## **VIGTIGT - Vigtig produktinformation** ***Patientleje (sammenføjningsstativ)***

### ***Udskiftning af lås til fodplade på patientleje til sammenføjnning***

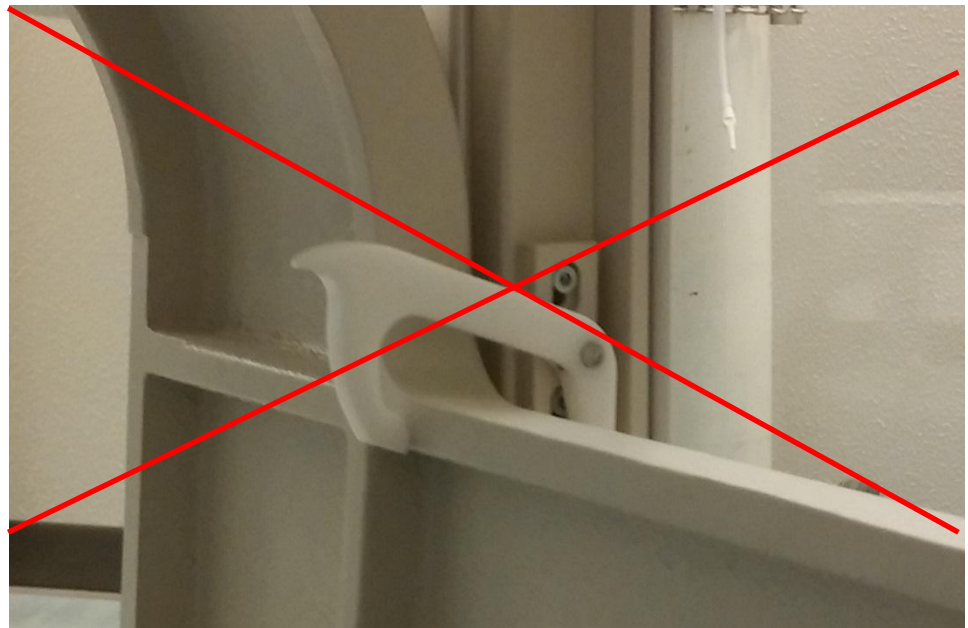
<b>BERØRTE PRODUKTER</b>	Patientlejet til sammenføjnning
<b>BESKRIVELSE AF PROBLEMET</b>	<p>Fodpladen til patientlejet til sammenføjnning kan fastlåses i øverste position. Når klemmen (krogen) ikke er korrekt justeret i den korrekte stilling, holdes fodpladen ikke på plads. Hvis den falder ned, kan det skade operatørens eller patientens fod (f.eks. når stativet bevæges, eller når operatøren ikke sætter pladen ordentlig fast, når pladen flyttes opad).</p> <p>Følgende faktorer skal være til stede for at situationen opstår:</p> <ul style="list-style-type: none"> <li>- Krog, der ikke er korrekt justeret</li> <li>- Operatøren opdager ikke, at krogen ikke falder på plads med et klik</li> <li>- Patientlejet flyttes (køres på hjul)</li> <li>- Krog kan ikke holde</li> <li>- Fod i "farligt område"</li> </ul>
<b>MULIGE FARER</b>	Krogen holder fodpladen ordentlig fast i lodret position. Derfor kan fodpladen falde eller svinge ned og kan skade operatøren eller patienten.

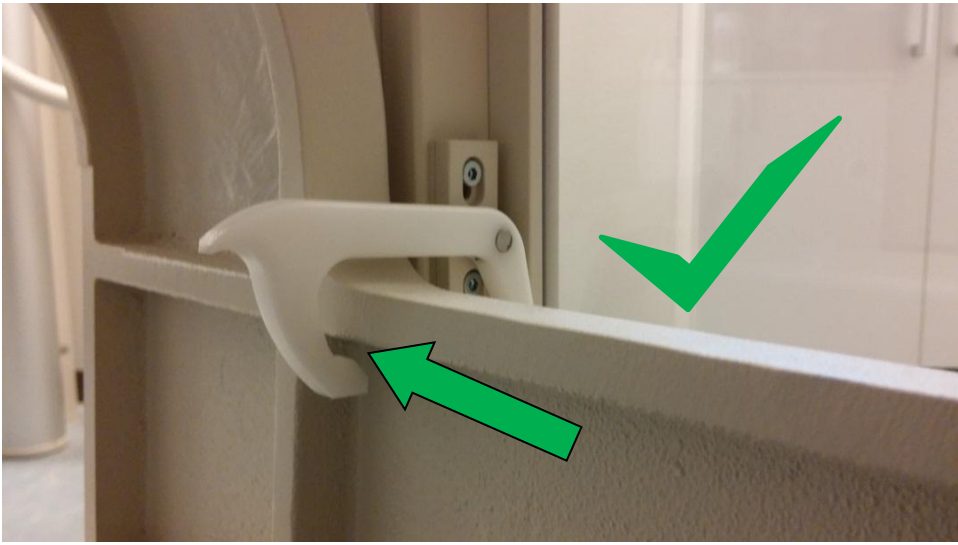
Kunden/brugeren skal altid kontrollere, at kroge er placeret korrekt, og at kroge er låst. (Tryk kroge ned, indtil den er låst). Sørg for, at kroge er på plads, som vist på billedet med den grønne pil

<p><b>HANDLINGER, SOM SKAL FORETAGES AF KUNDEN/BRUGEREN</b></p>	
<p><b>PLANLAGTE TILTAG HOS PHILIPS</b></p>	<p>Philips planlægger at ændre designet på kuglelejerne og låsemekanismen. Du vil blive kontaktet af en tekniker fra Philips, så snart sættet med den korrigerende handling er klar til implementering. Hvis du har brug for at kommunikere med Philips i forbindelse med dette program, beder vi dig oplyse referencenummer FCO-70600086.</p>
<p><b>YDERLIGERE INFORMATION OG SUPPORT</b></p>	<p>Hvis du har brug for yderligere information eller support i forbindelse med dette, er du velkommen til at kontakte din lokale Philips repræsentant:</p> <p>Telefon           80 30 30 35 Email             philips.service@philips.com</p>
